**21. Änderung Flächennutzungsplan 2004 der
Stadt Remagen „Kindergarten Bandorf“**

**Bebauungsplan 33.09 "Kindergarten am Lohweg"
im Ortsteil Oberwinter-Bandorf (33.09/00)**

**Abwägung zu den Anregungen
aus der Offenlage (§ 3 Abs. 2 und § 4 Abs. 2 BauGB)**

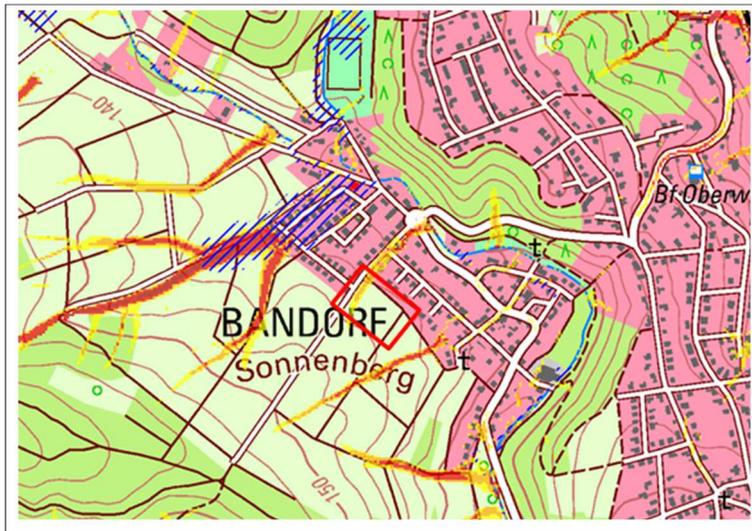
Nach der Starkregengefährdungskarte des Hochwasserinfopaketes besteht für das Plangebiet teilweise eine geringe bis mäßige Gefahr einer Abflusskonzentration während eines Starkregenereignisses.

Mögliche Gefährdungen durch Starkregen sollten in der Bauleitplanung berücksichtigt werden. Die Errichtung von Neubauten sollte in einer an mögliche Überflutungen angepassten Bauweise erfolgen. Abflussrinnen sollten von Bebauung freigehalten und geeignete Maßnahmen (wie z.B. Notwasserwege) ergriffen werden, sodass ein möglichst schadloser Abfluss des Wassers durch die Bebauung gewährleistet werden kann. Da die Karte auf topographischen Informationen basiert, ist eine Validierung der möglichen Sturzflutgefährdung vor Ort notwendig.

Neu bei den Ausführungen der Fachbehörde ist der Hinweis auf die Darstellungen des Plangebiets (Eingriffsplan) in der Starkregengefährdungskarte. Hieraus leitet sich die allgemeine Information ab, dass ausgehend von der bestehenden Topographie bei Starkregenereignissen oberirdisch abfließendes Wasser konzentriert in Richtung auf den geplanten Standort der Kindertagesstätte zugeleitet wird.

In die Fassung für den Satzungsbeschluss wird die Begründung daher dahingehend erweitert, dass der Auszug aus der Starkregengefährdungskarte in das Kapitel 7.2 eingebunden wird. Der Link zu den generellen Informationen der Starkregenvorsorge wird als zusätzlicher Hinweis in den Textteil zum Bebauungsplan aufgenommen.

Abbildung 1: Skizze einer möglichen Stellplatzanordnung

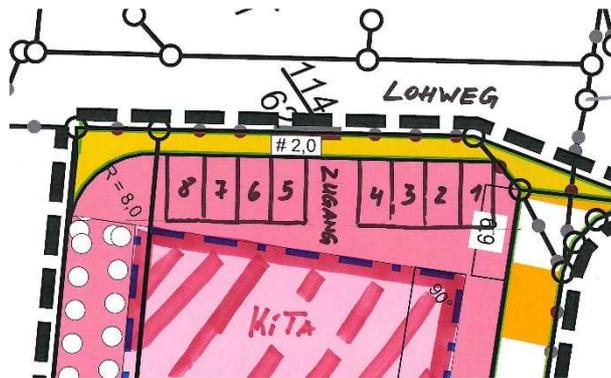
2. Die aktuell eingeplanten zwei zusätzlichen Parkflächen reichen selbst im Minimalszenario nicht aus und berücksichtigen die von der Stadt Remagen zu verantwortende, zu gering dimensionierte Straßenplanung im Neubaugebiet in Bandorf mit zu wenig öffentlichen Parkflächen in keiner Weise. Aufgrund der örtlichen Gegebenheiten am Standort des geplanten Kindergartens sollten 8 zusätzliche Stellplätze auf dem Gelände des Kindergarten vorgesehen werden.

Fazit: Bei einem Stellplatz pro 20 Kindern und der Annahme das 50% der 9 Erzieher mit dem Fahrzeug anreisen (was aufgrund der mangelnden öffentlichen Verkehrsmöglichkeiten vermutlich zu optimistisch ist), wären 8 zusätzliche Parkplätze auf dem Gelände des neuen Kindergarten von Anfang an planerisch vorzusehen. Ich halte diese Einschätzung für realistisch, da es KEINE freien Parkflächen um den neuen Kindergarten herum gibt.

Die Stadt verfolgt mit dem Bau der Einrichtung folgenden Ansatz, der die vorstehende Kritik an dem Planentwurf bereits aufgreift: der derzeit noch als verkehrsberuhigter Bereich ausgebaute Lohweg soll um 2,0 m aufgeweitet werden und diese Fläche dem Fußgänger zur Verfügung zu stellen. Alternativ wird lediglich der niveaugleich ausgebaute Verkehrsraum entsprechend vergrößert, um die entstehenden Verkehre besser abwickeln zu können. Das mehr als 24,5 m breite Baufenster ist gegenüber dieser neuen Verkehrsfläche deutlich zurückversetzt angeordnet, die Abstände liegen zwischen 5,3 m und 8,5 m. Damit ermöglicht es der Bebauungsplan, den Neubau über einen 4 bis 4,5 m breiten Zugang zu erreichen und zusätzlich dazu seitlich etwa 7 bis 8 Stellplätze (Regelbreite: 2,5 m) in sog. Senkrechtaufstellung, d.h. im rechten Winkel zum Lohweg, anzuordnen. Die nachfolgende Skizze mag das mögliche Prinzip verdeutlichen.

An dieser Stelle kann auch auf den zweiten Aspekt der Anregung eingegangen werden, die Abwicklung des Ziel- und Quellverkehrs. Denn mit der vorstehenden Skizze wird auch deutlich, warum die Stadt – bei regelkonformen Verhalten der Nutzer – keine nennenswerten Probleme im künftigen Verkehrsablauf sieht. Parkende Fahrzeuge können über eine ausreichend bemessene Verkehrsfläche rückwärts ausparken und das Gebiet problemlos in Richtung Kleinkreisel/Talstraße wieder verlassen. Eine zwingende Notwendigkeit für die Autofahrer, beim Bringen oder Abholen die Straßen im Baugebiet „Krummen Morgen“ zu benutzen, entsteht nicht.
